**Forum mondial de l'harmonisation des Règlements
concernant les véhicules**

Groupe de travail des dispositions générales de sécurité

Amendements aux Règlements relatifs aux vitrages de sécurité :**Règlement technique mondial ONU n° 6 (Vitrages de sécurité)****Proposition d'amendement 2 au Règlement technique
mondial ONU n° 6 (Vitrages de sécurité)****Communication de l'expert de la République de Corée***

Figure 4
Détermination de la zone I

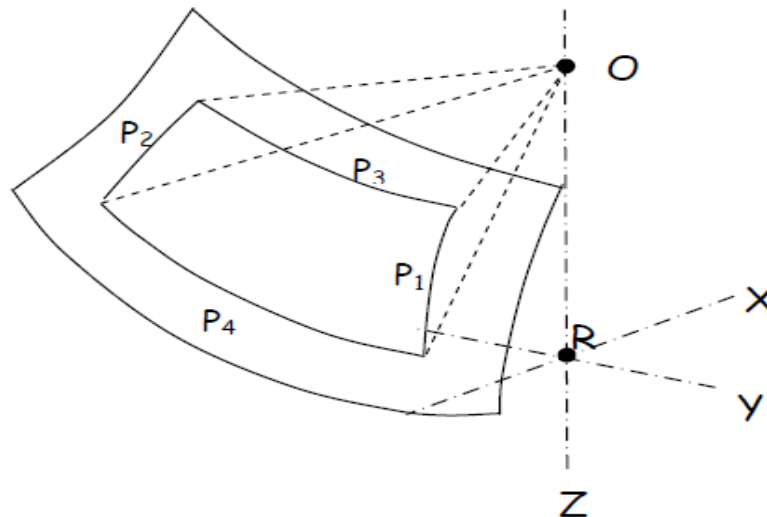
- « 7.1.3.3 Détermination des zones d'essai pour les véhicules des catégories 1-2 et 2 à l'aide du point "O"
- 7.1.3.3.1 D'une droite OQ, qui est la droite horizontale passant par le point oculaire "O" et perpendiculaire au plan longitudinal médian du véhicule.
- 7.1.3.3.2 Zone I – La zone du pare-brise délimitée par l'intersection du pare-brise avec les quatre plans ci-après :

Le masque opaque peut être exclu de la zone I. Il s'agit des zones limitées où il est prévu qu'un dispositif de détection, comme un détecteur de pluie, un rétroviseur ou des capteurs autonomes, sera fixé sur la surface interne du pare-brise. Le masque opaque où ces dispositifs peuvent être installés est défini au paragraphe 7.1.3.2.4 de la présente annexe.

P1 – un plan vertical passant par le point "O" et formant un angle de 15° vers la gauche du plan longitudinal médian du véhicule ;

P2 – un plan vertical symétrique à P1 par rapport au plan longitudinal médian du véhicule.

Si cette construction est impossible (absence de plan longitudinal médian de symétrie, par exemple), on prend pour P2 le plan symétrique à P1 par rapport au plan longitudinal du véhicule passant par le point "O".

P3 – un plan contenant la droite OQ et formant un angle de 10° au-dessus du plan horizontal ;

P4 – un plan contenant la droite OQ et formant un angle de 8° au-dessous du plan horizontal.

Figure 4 a)

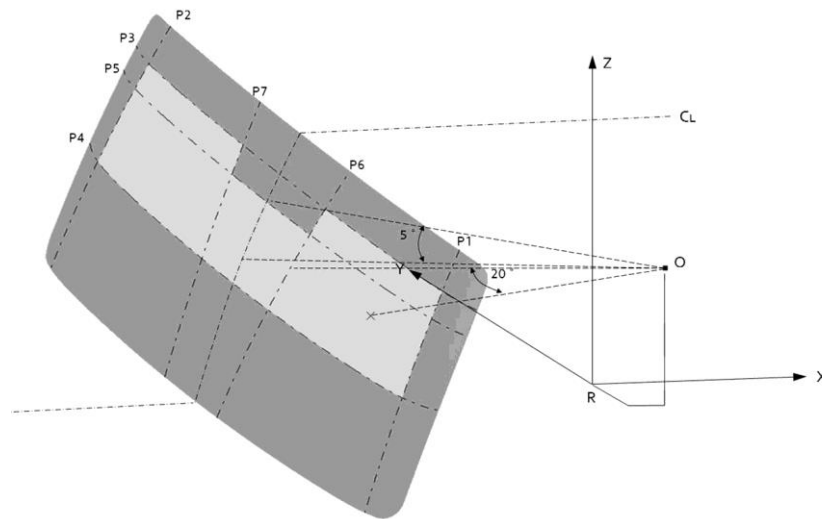
7.1.3.3.3 Détermination du masque opaque

P5 – un plan contenant la droite OQ et formant un angle de 5° au-dessus du plan horizontal ;

P6 – un plan vertical passant par le point "O" et faisant un angle de 20° avec l'axe des X vers la droite pour les véhicules à conduite à gauche et vers la gauche pour les véhicules à conduite à droite ;

P7 – un plan symétrique du précédent par rapport au plan longitudinal médian du véhicule.

7.1.3.3.3.1 Au choix du constructeur du véhicule, on pourra appliquer l'un des deux paragraphes suivants (voir fig. 4 a) ou fig. 4 b)) :

7.1.3.3.3.1.1 Tout masque opaque limité vers le bas par P5 et latéralement par P6 et P7 ;

Figure 4 b)

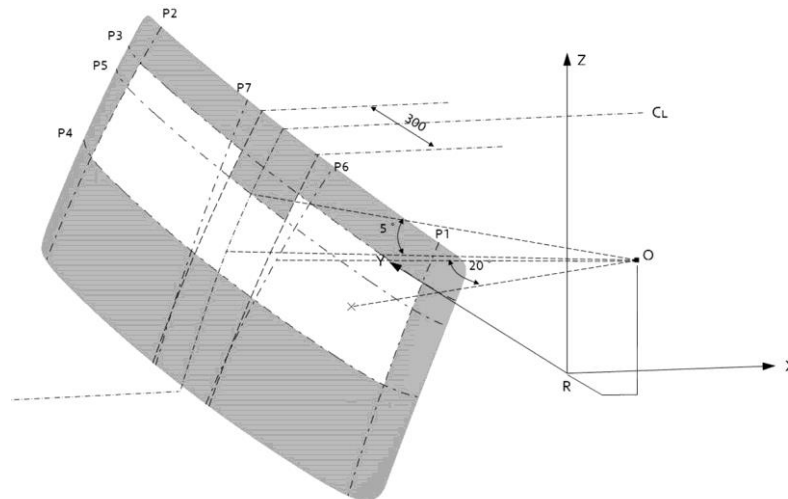
7.1.3.3.3.1.2 Tout masque opaque limité vers le bas par P5, pour autant qu'il soit inscrit dans une zone de 300 mm de largeur centrée sur le plan longitudinal médian du véhicule.

(masque opaque supérieur tel qu'il est défini au paragraphe 7.1.3.3.3.1.2)
